改善箇所説明図

K1300S

例：K1300S

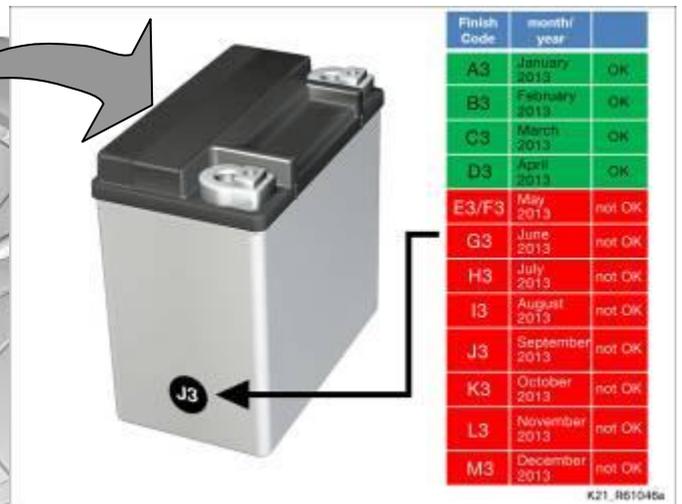
不具合バッテリーの識別方法：
 バッテリー横の記号ステッカーを確認する。
 E3, F3, G3, H3, I3, J3, K3, L3, M3 の場合は交換対象である。

バッテリーにおいて、内部構成部品が不適切なものがある。そのため、バッテリーの充電性能が低下することでエンジンが始動できないおそれがある。

全車両、バッテリーを良品と交換する。

識別マーク(白点)

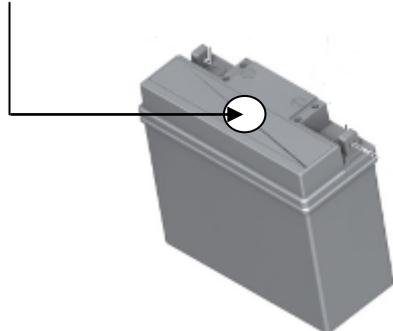
バッテリー上に白ペイントマークを付ける(図示とおりに)
